con la presente si inviano le Osservazioni contro il Progetto di un impianto eolico codice procedura ID_VIP/ID_MATTIM: 1269 denominato

"Pitigliano" ubicato nei comuni di Pitigliano (GR) e Sorano (GR) costituito da 20 (venti) aerogeneratori di potenza nominale 7,0 MW per un totale

OSSERVAZIONE n. 1. Mancata consultazione della Soprintendenza Archeologica Belle Arti e paesaggio per la Provincia di Viterbo e l'Etruria meridionale.

IMMAGINE n. 7 Mappa della intervisibilità degli impianti eolici elaborata dall'Associazione nazionale Amici della Terra. La mappa non è aggiornata comunque rende molo bene dell'enorme impatto visivo creato dal cumulo degli impianti.

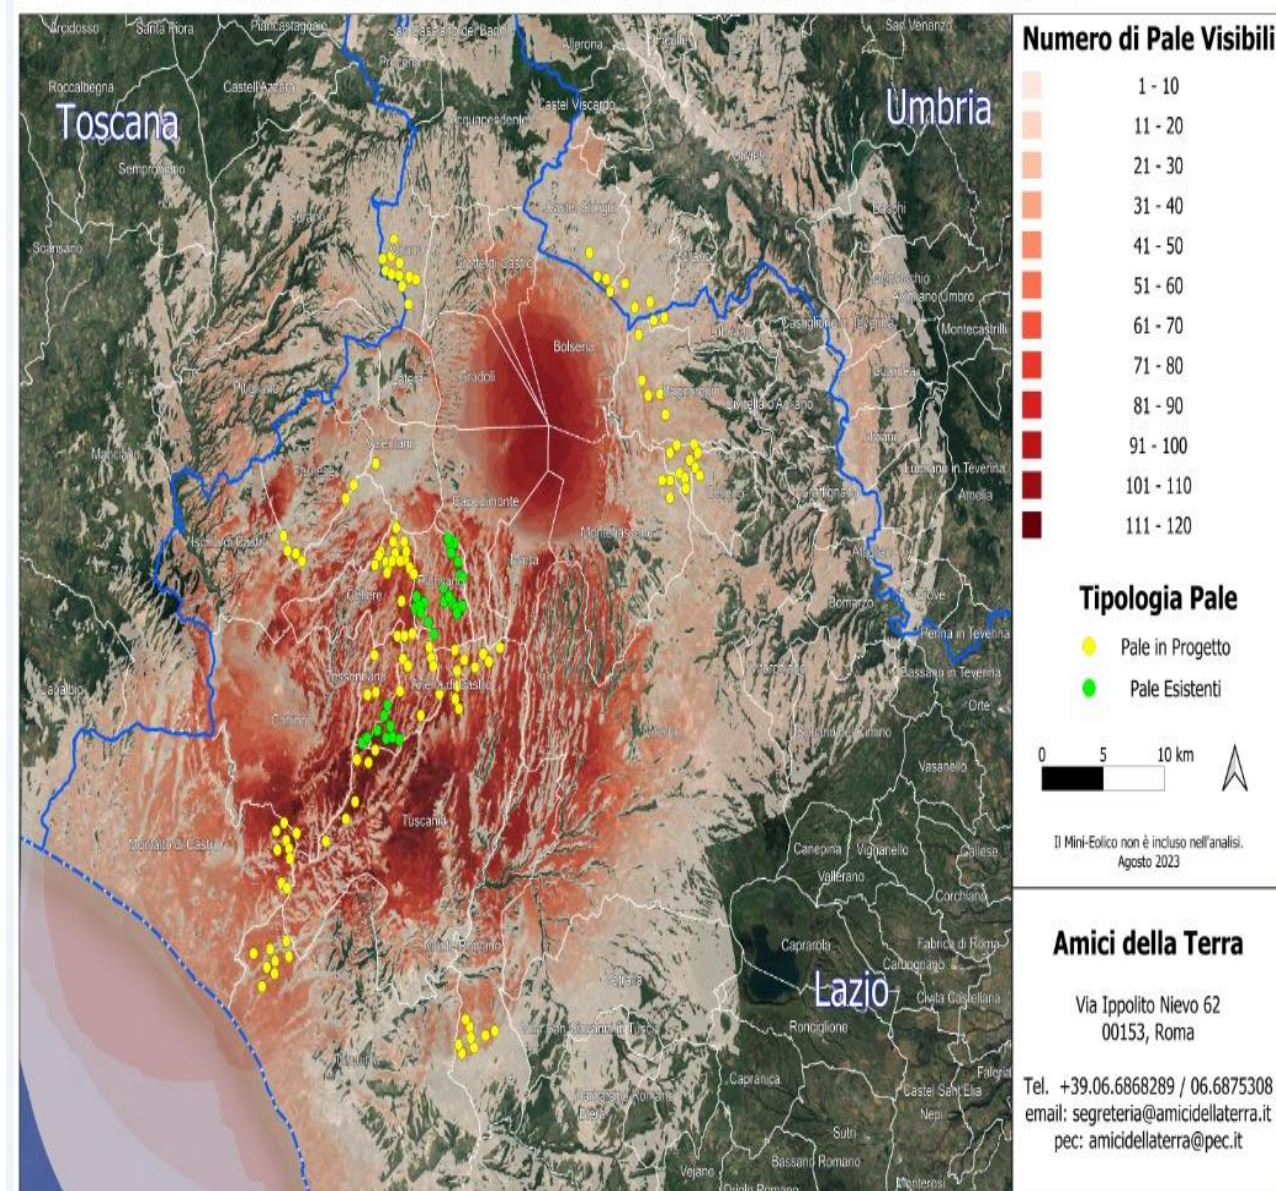
Se agli impianti eolici rappresentati qui sopra che non comprendono sia l'impianto eolico Pitigliano e le altre 14 pale del progetto eolico in verifica amministrativa sempre nel territorio di Pitigliano si aggiungono i migliaia di ettari (7000 fin'ora) di territorio occupato dagli impianti fotovoltaici e agrivoltaici e dalle altre tipologie appare chiaro il numero spropositato degli impianti FER nella bassa toscana e nella Tuscia.
